Solpanelställning, 0-85 grader, 1665x991x43, rev 1.0. Pat: 1300144-1

Tillägg stormbricka.

Stormbläck:

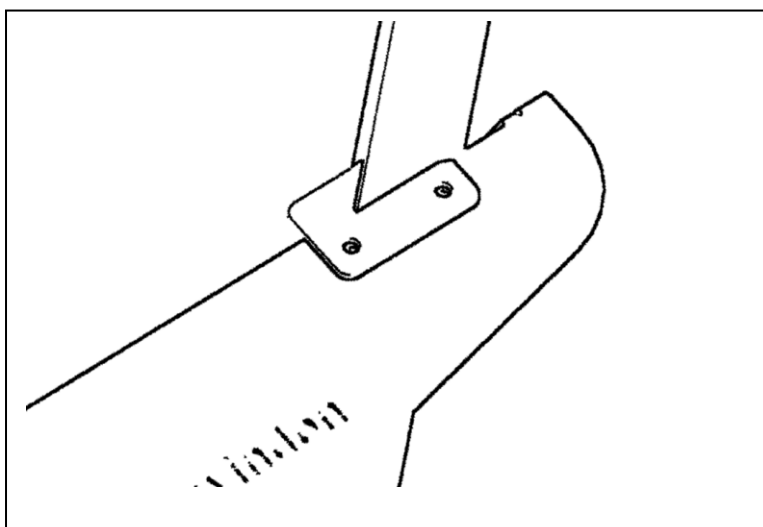
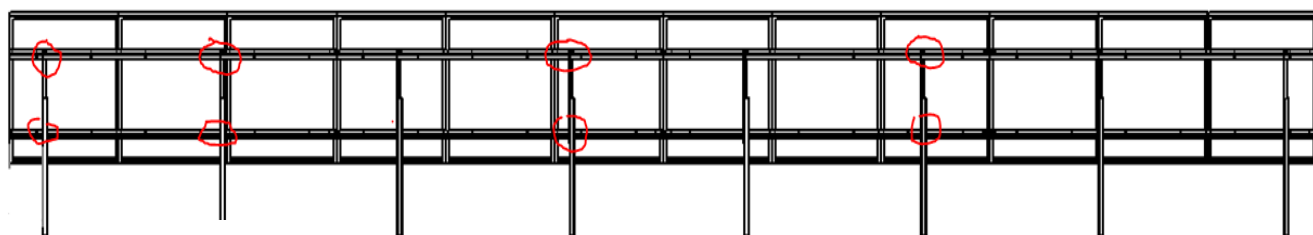
Stormbläck ska monteras där vindar kan överstiga 22m/s. Det ska monteras på skenhållaren både uppe och nere. Det ska monteras på varannan skenhållare förutom i ytterkanter där det ska monteras på de 2 första och de 2 sista i var rad. (Kolla på röda markeringar i bilden ovan) Vid risk för vindar högre än 30m/s kan dubbla stormbläck monteras för att öka plåttjockleken på skydden.
